Informe Consolidado de Solicitud de Aclaraciones, Rectificaciones y/o Ampliaciones Complementario al Estudio de Impacto Ambiental del Proyecto "Desaladora de Coquimbo"

Nombre del Titular : MINISTERIO DE OBRAS PÚBLICAS
Nombre del Representante Legal : Claudio Alejandro Soto Cárdenas
Dirección : Morandé 59, Piso 4 8340652 Santiago.

El presente Informe Consolidado de Solicitud de Aclaraciones, Rectificaciones o Ampliaciones al Estudio de Impacto Ambiental del proyecto "Desaladora de Coquimbo", contiene las observaciones generadas en virtud de la revisión de la Adenda.

Figura 1 Traslape del área de ocupación del sistema radicular de *Porlieria chilensis* con las obras y Área de Influencia del componente suelo.

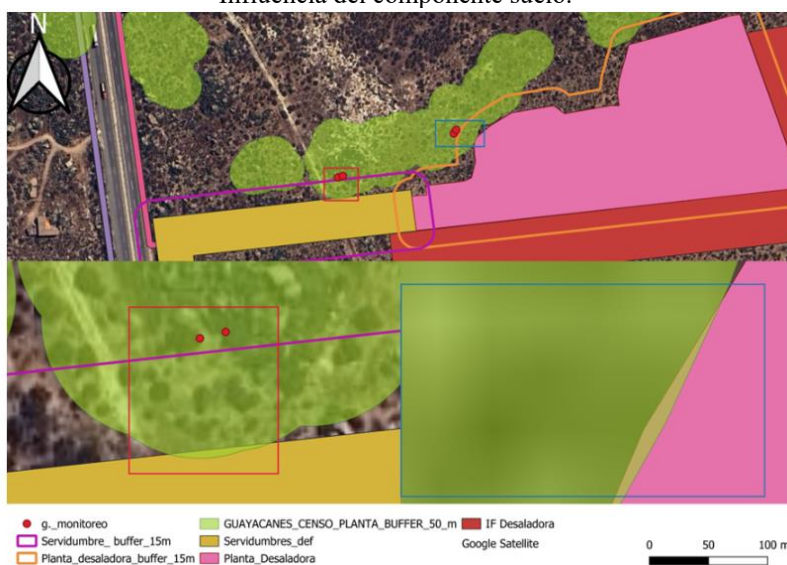
Conforme a lo anterior se informa que debe presentar en el presente proceso de evaluación, los antecedentes asociados al Permiso Ambiental sectorial contenido en el Artículo 150 del Reglamento del SEIA, considerando los antecedentes solicitados en el presente ICSARA al respecto.

Figura 2. Buffer de 30 de tronadura y afectación de Especie *Myrcianthes coquimbensis* en área de Captación de agua de mar (Fuente: Elaboración propia).

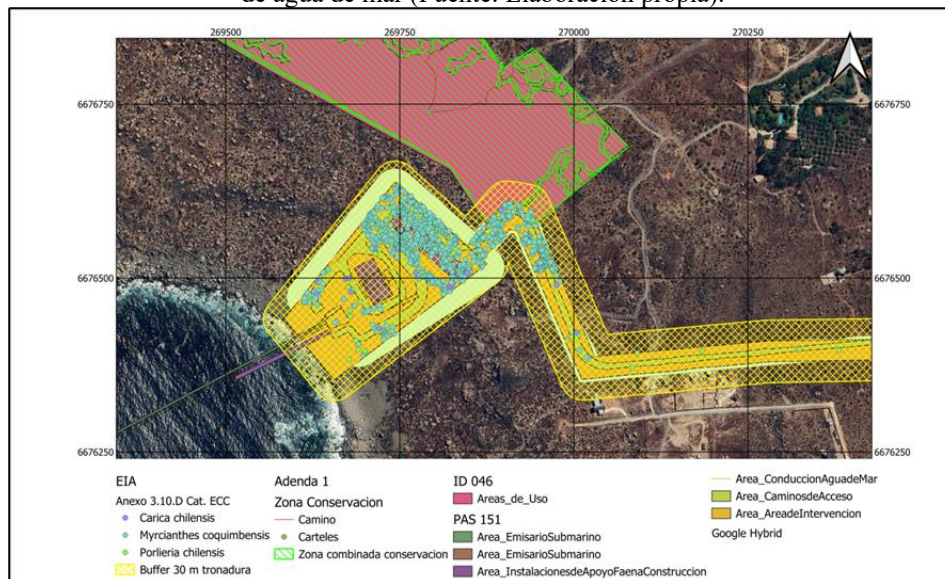
2.1.1. En relación con la especie *Myrcianthes coquimbensis* y la utilización de explosivos para la ejecución de las tronaduras, el titular indica que, para el área de captación de agua de mar, se utilizará Encartuchado, el cual genera un área de proyección de 30 m de fly rock. En atención a lo anterior y considerando que el titular sólo ha identificado la presencia de individuos de la especie indicada dentro del Área de obras del sector de captación de agua de mar, se solicita efectuar un nuevo análisis y cuantificación de individuos susceptibles de ser intervenidos en toda el área en donde se efectuarán las tronaduras, considerando el buffer de proyección de 30 m desde el límite de las obras.

En este mismo sentido, se solicita al titular aclarar cómo es que la ejecución de las tronaduras no afectará al área identificada como “Área combinada de conservación”, considerando la cercanía al área de tronaduras, considerando el buffer de 30 metros definida por el titular.

sobre la base de un buffer en donde correlaciona el área ocupada por raíces en función de la copa. Sin embargo y al aplicar la misma fórmula indicada por el titular, se puede constatar que hay traslape del área ocupada por las raíces de los individuos PC-010A en el área de la Planta desaladora y en el área definida para las tronaduras de la misma área (Figura 2 y tabla 1 del presente ICSARA).

FIGURA 1: Tipo de tronadura a emplear en la parcela 64 (zona fucsia)

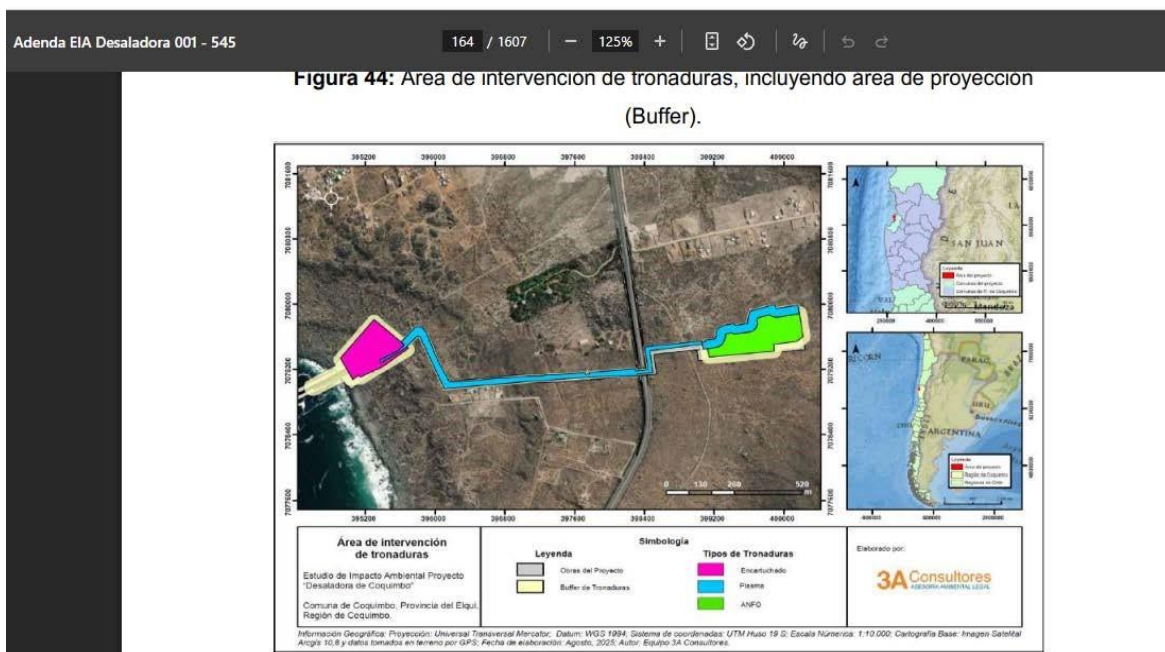
profundidad por metro cuadrado en toda la superficie. Cabe subrayar que ambos documentos solicitados (Línea de base y PAS 132), omiten señalar las superficies que NO serán afectadas con excepción del área del rasgo bioantropológico. Luego, la segunda observación al material del suelo es que el 60% de la excavación es ROCA. El método de remoción de las rocas es por tronadura, especificada en la Figura 1. El nuevo PAS 132 adjunto a la Adenda (Anexo ID 277- 1), solicita un “rescate” de 1.600 m² en 400 unidades de 2x2m que, de suyo es un indicador de un fenómeno arqueológico inusual, pero a la vez, implícitamente sugiere que el resto de la superficie no será afectada. Todo lo contrario, la tronadura masiva, no dará lugar al monitoreo arqueológico, que interrumpa la faena al descubrir nuevos hallazgos y dar aviso al CMN para que determine las acciones de protección que correspondería.
